Windpark Wild

Ergänzungsbericht UVE

Landschaftsbild und Raumordnung

Ergänzungen zum
UVP-Einreichoperat
gemäß § 5 UVP-G 2000

Abbildung 1: VIS 02 – Detailkarte - Horizontbeeinflussung und Blickrichtung der Visualisierung

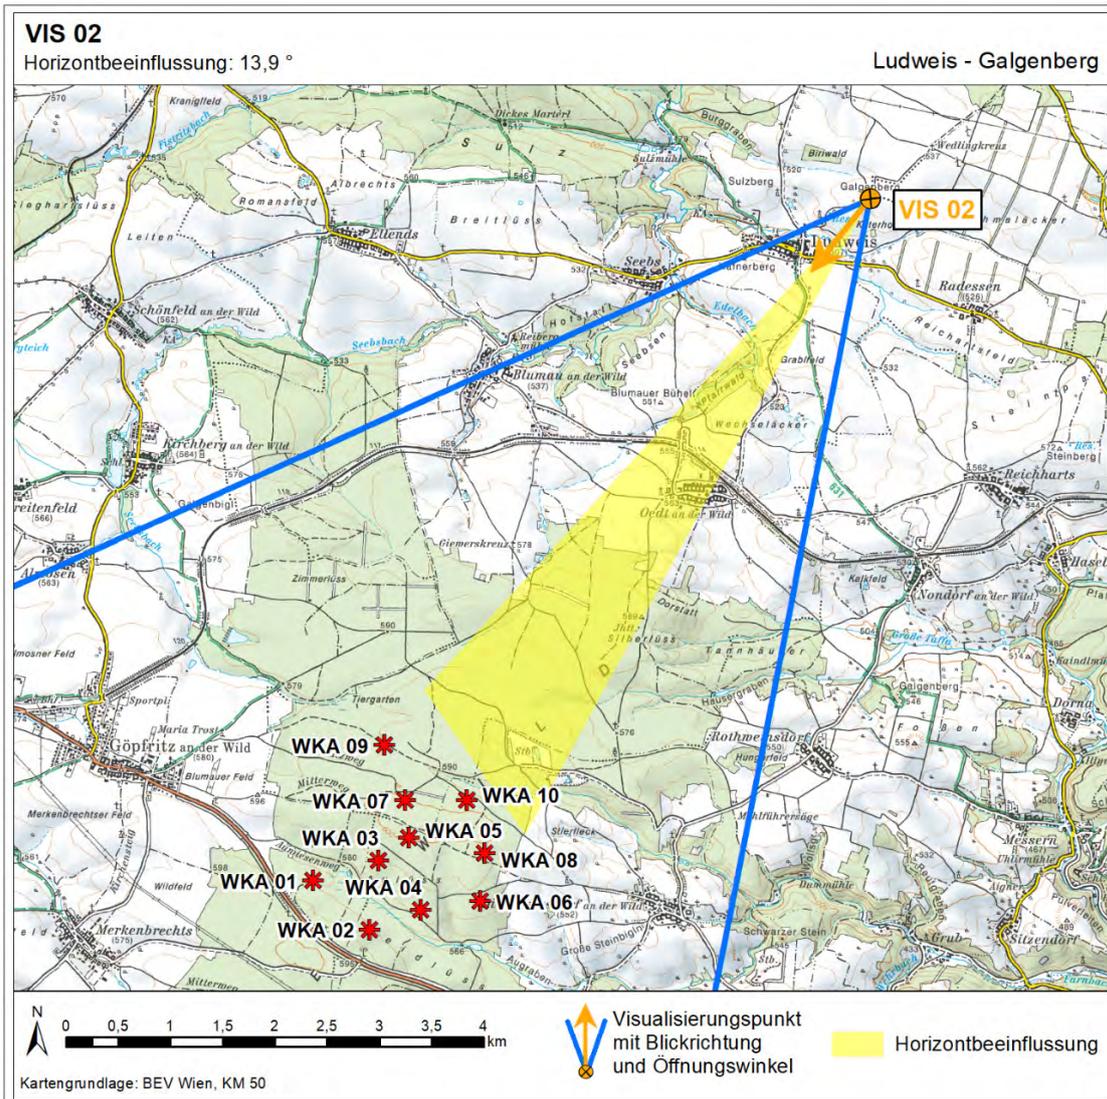
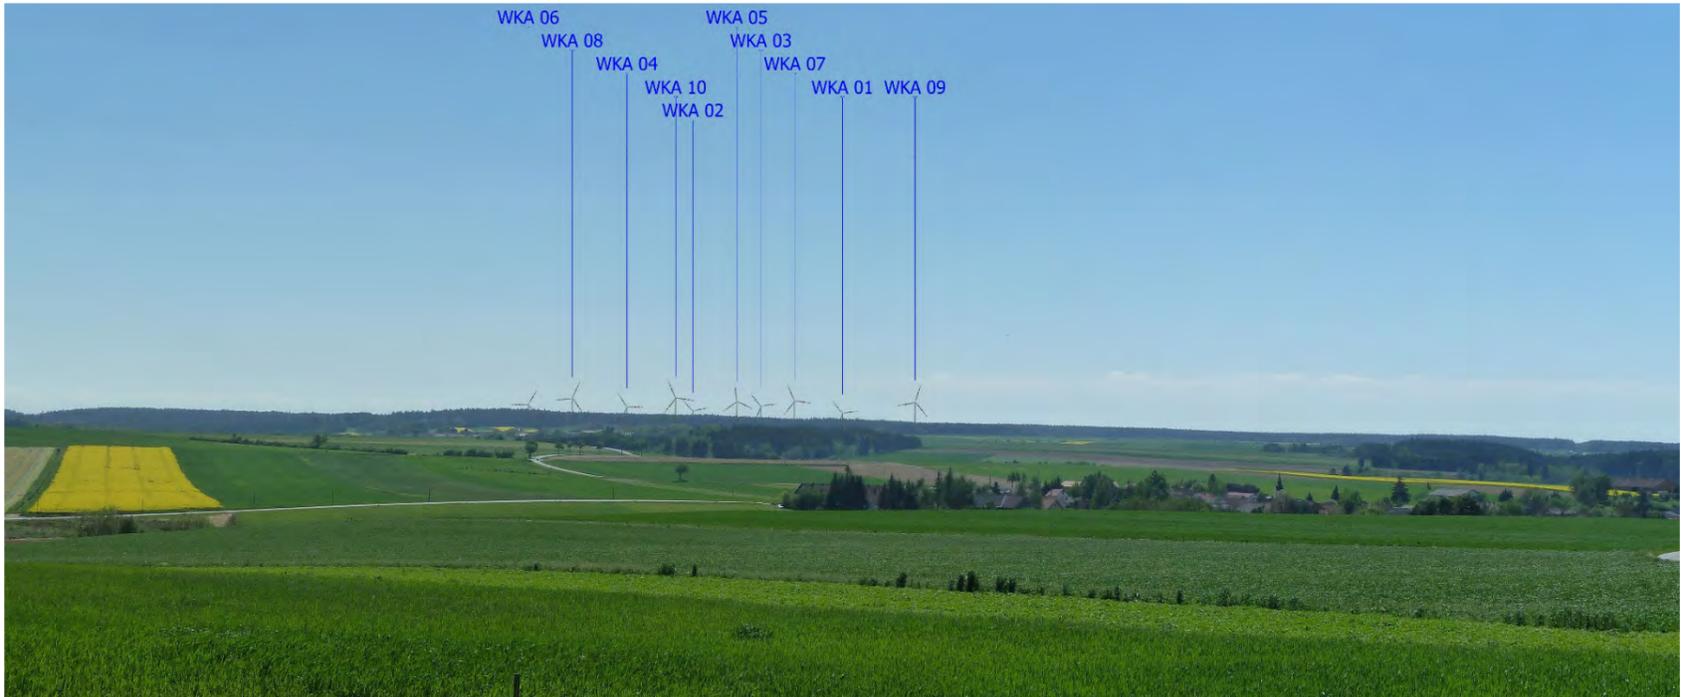
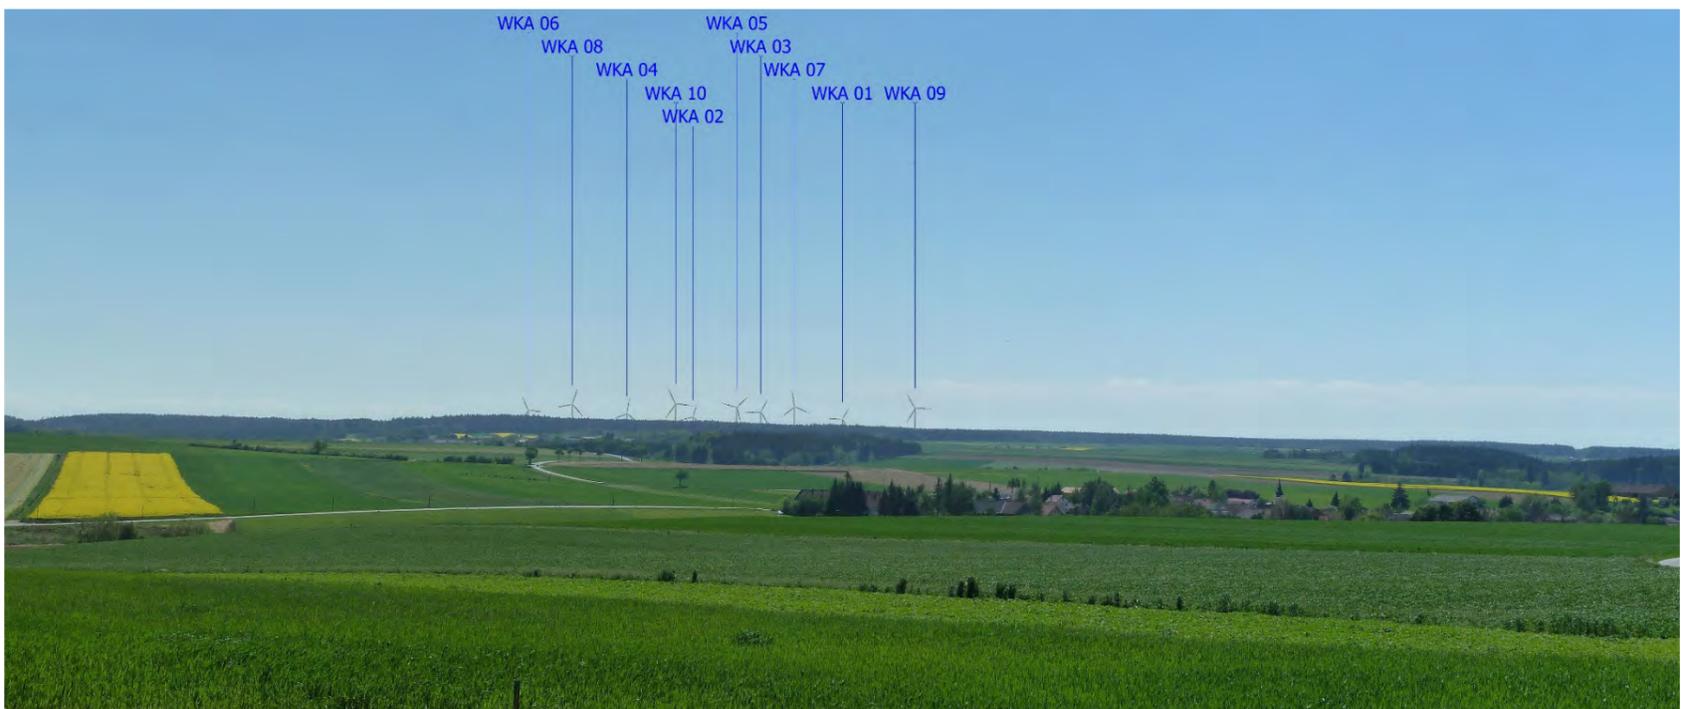
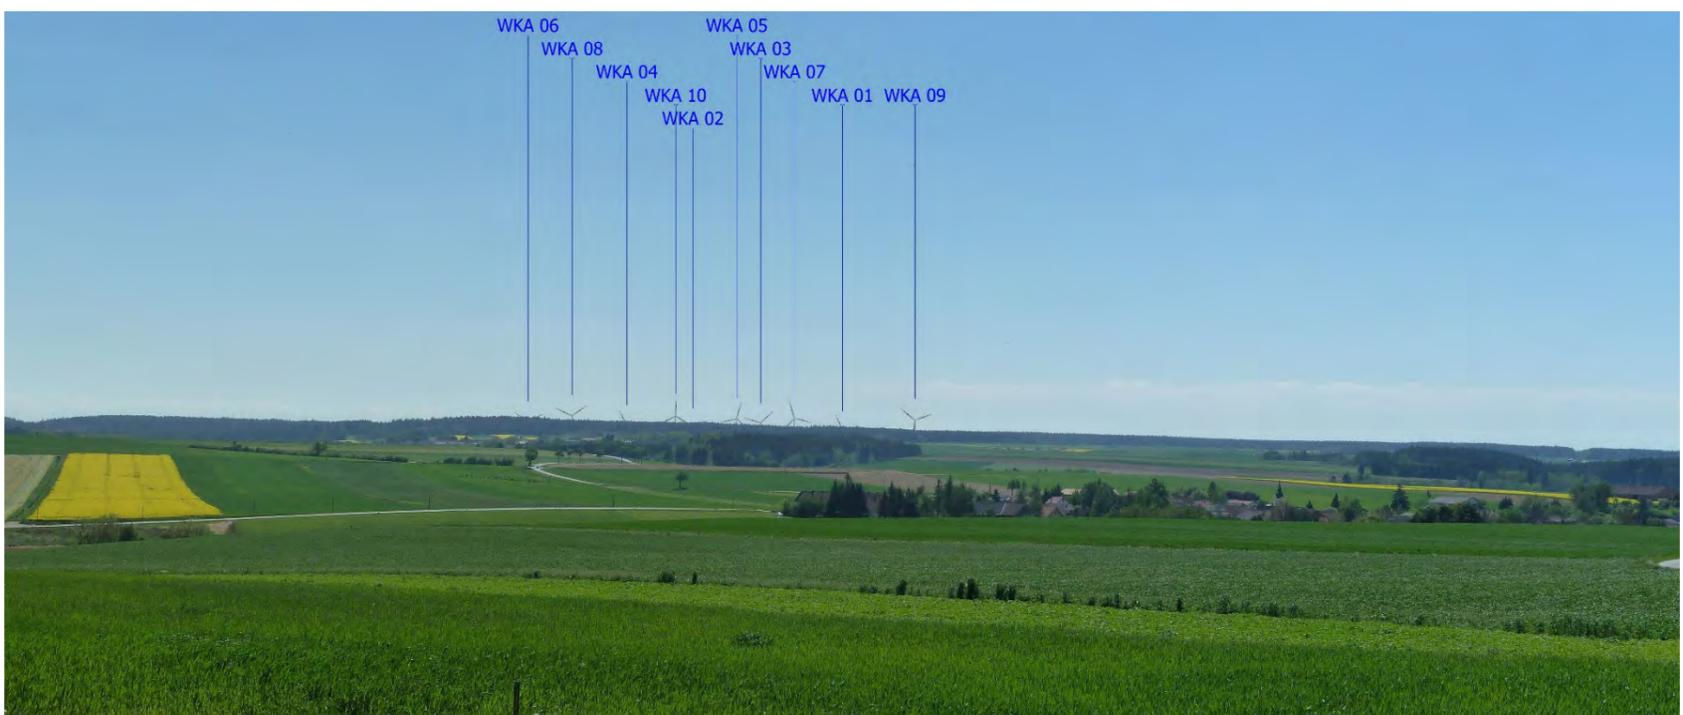
Ergänzung der Beschreibung anderer von den Projektwerbern geprüfter realistischer Lösungsmöglichkeiten in Einlage 3.2.16 (SUP) in Bezug auf technische Alternativen (insbesondere reduzierte Nabenhöhe: Beschreibung der Auswirkungen in Bezug auf die

Wirtschaftlichkeit, Sichtbarkeit und sonstige Wirkfaktoren, insbesondere visuelle Störungen (BÜRO DR. PAULA - RAUMPLANUNG, RAUMORDNUNG UND LANDSCHAFTSPANUNG ZT-GMBH 2019).

Der **Visualisierungspunkt 02** befindet sich nordöstlich des ggst. Windparks (siehe Abbildung 1) und befindet sich nördlich der Ortschaft Ludweis in der Fernwirkzone. Die drei nachfolgenden Abbildungen (Abbildung 2 bis Abbildung 4) stellen die Anlagen in den unterschiedlichen Varianten gegenüber. Auf Grund der großen Entfernung sind kaum Unterschiede zwischen den Anlagentypen erkennbar. Lediglich die geringere Nabenhöhe in Abbildung 4 lässt eine etwas größere Sichtverschattung durch das bestehende Gelände erkennen.

Abbildung 17: Waldflächen in „Der Wild“

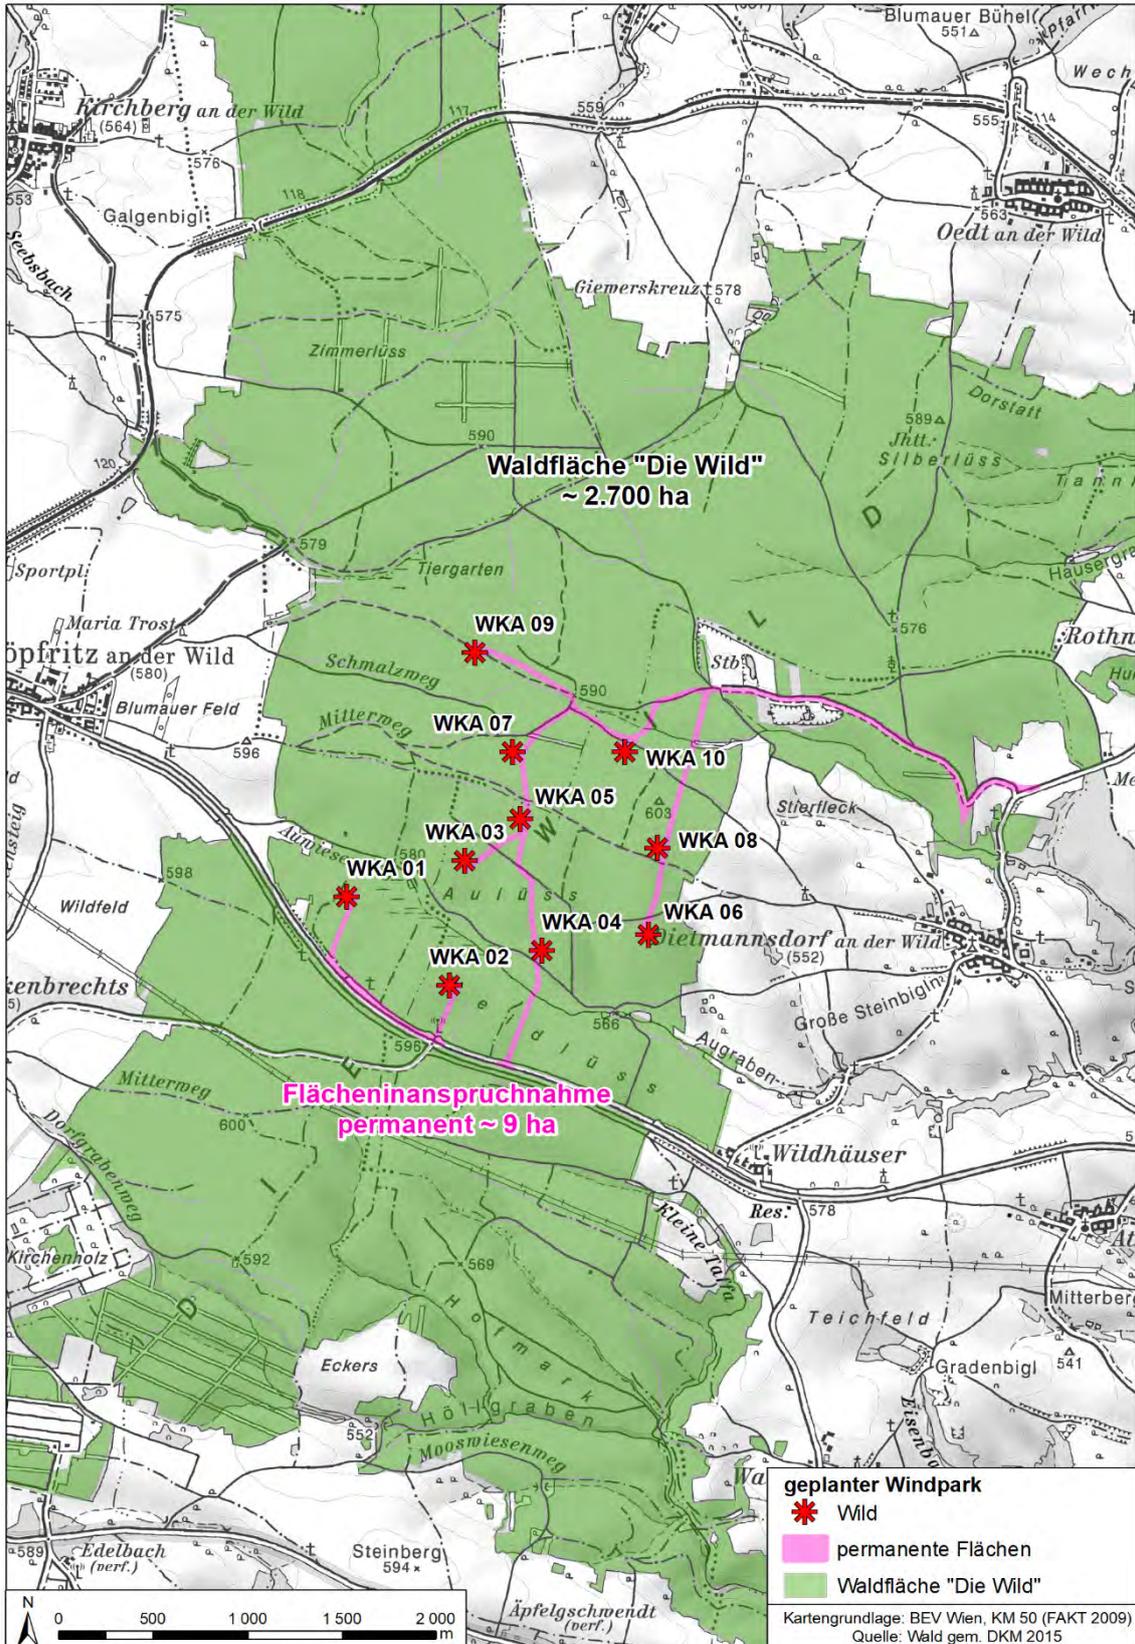
Zu Einlage 4.8: Konkretisierung der Unterlagen betreffend die Aussagen zur Naherholung/touristische Einrichtungen: Unterscheidung zw. ausgewiesenen Wegen (Wander-, Radwege u. dgl.) und nicht ausgewiesenen Wegen (zB Forstwege) v.a. innerhalb der Nahwirkzone; Darstellung der Lage der ausgewiesenen Wege (Übersichtsplan) und Beschreibung von etwaigen Auswirkungen durch Lärm, Eisabfall, Schattenwurf, Flächeninanspruchnahme, Zerschneidung) (BÜRO DR. PAULA - RAUMPLANUNG, RAUMORDNUNG UND LANDSCHAFTSPLANUNG ZT-GMBH 2019).

Auf Grund der großen unbeeinflussten Waldbereiche, nördlich des geplanten Windparks, ist ein Ausweichen in lärmberuhigte Bereiche im Zuge der Bautätigkeiten bei Bedarf möglich. Zur Verdeutlichung kann auf Abbildung 17 verwiesen werden.

Der gesamte Windpark (innerhalb und außerhalb der Waldflächen), mit allen permanenten Bau- maßnahmen beansprucht rund 9 ha Fläche. Die gesamte Waldfläche „Der Wild“ hingegen ver- zeichnet rund 2.700 ha, weshalb ein großer Teil „Der Wild“ mit den dazugehörigen Waldflächen vom ggst. Windparkprojekt unbeeinflusst bleibt. Hierzu kann auf Abbildung 17 verwiesen werden.
